**PREVOST**

# CAMPAGNE DE RAPPEL

**CR13-61**

DATE : NOVEMBRE 2013	SECTION : 13 – Pneus et jantes
SUJET : Plaque de conformité des pneus M455 à bande large

Fig.3 Plaque de conformité type du ministère des transports.

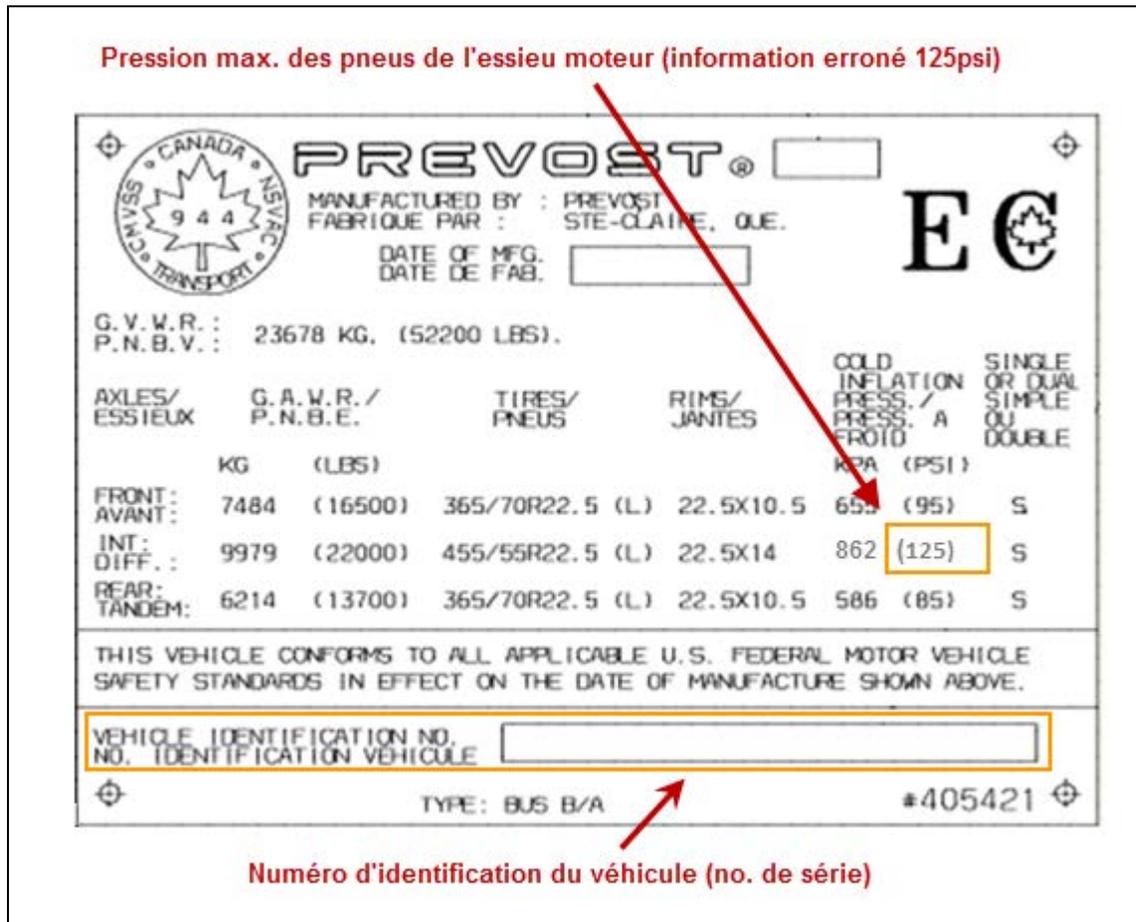
Sur les véhicules visés par cette campagne, la plaque de conformité du Ministère des transports spécifie une pression de gonflage maximale à froid incorrecte pour les pneus d'origine à bande large 455/55 R22.5 type « X One Super Single » de Michelin.

Spécifiquement, la plaque indique une pression maximale de 125psi (862kPa) au lieu des 120psi (827kPa) spécifiés par le fabricant.

2. Sur la plaque de conformité, repérer les deux (2) informations suivantes (Fig.3) :
  - Pression maximale erronée des pneus de l'essieu moteur (validation).
  - Numéro d'identification du véhicule.

Pour assurer la conformité du véhicule, les plaques doivent être remplacées et récupérées dans un Centre de Service certifié Prevost et la pression des pneus du véhicule réajusté au besoin, selon les spécifications du manufacturier.

Fig.5 Pression maximale recommandée à froid tel qu'indiqué sur le flanc du pneu.

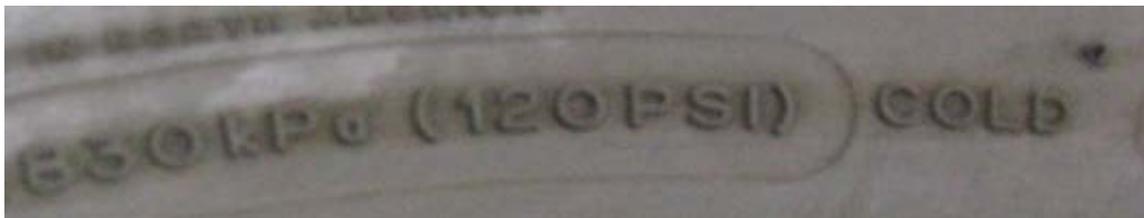
3. Contacter un Centre de Service PrevoSt pour procéder au remplacement de la plaque (spécifier la campagne de rappel CR13-61). Chaque plaque étant spécifique à un véhicule, le Centre de Service devra disposer du numéro d'identification complet du véhicule (numéro de série) pour commander la plaque de remplacement (Fig.3). Prévoir un délai de 3 à 5 jours ouvrables pour la réception des nouvelles plaques.
4. Sur l'essieu moteur du véhicule, vérifier que les deux pneus d'origine Michelin X One XDN2 « Super Single, ne dépassent pas la pression maximale de gonflage à froid de 120psi recommandé par le manufacturier. (Fig.4 et 5 ci-dessous).
5. Abaisser au besoin la pression sur les pneus de l'essieu moteur.

La valeur de pression maximale de gonflage indiqué sur la plaque de conformité est uniquement valable pour les pneus d'origine ou de remplacement **Michelin X One XDN2** de taille **455/55 R22.5**. Ces pneus sont ceux recommandés par Prevost pour tous ses véhicules équipés de pneus à bande larges.

Fig.6 Numéro d'identification du véhicule et numéro de la plaque.

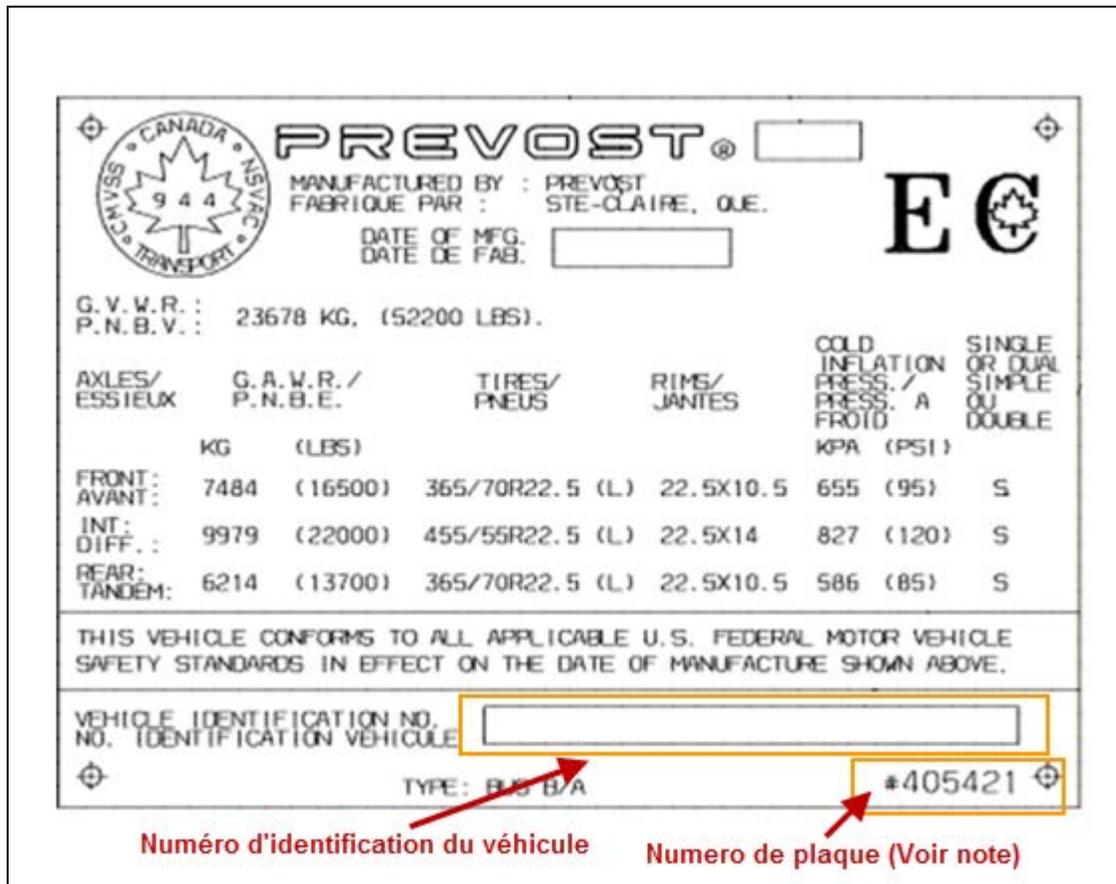
1. Commander spécifiquement une *plaque de conformité du Ministère des transports* au Centre de Pièces Prevost à l'aide du numéro d'identification du véhicule.
2. À la réception de la plaque, valider les deux (2) informations suivantes :
  - Le numéro d'identification de la plaque correspond bien à celui du véhicule.
  - Le numéro du type de plaque (en bas à droite) Fig.6 correspond au numéro de l'ancienne plaque (voir note ci-dessous pour exceptions).
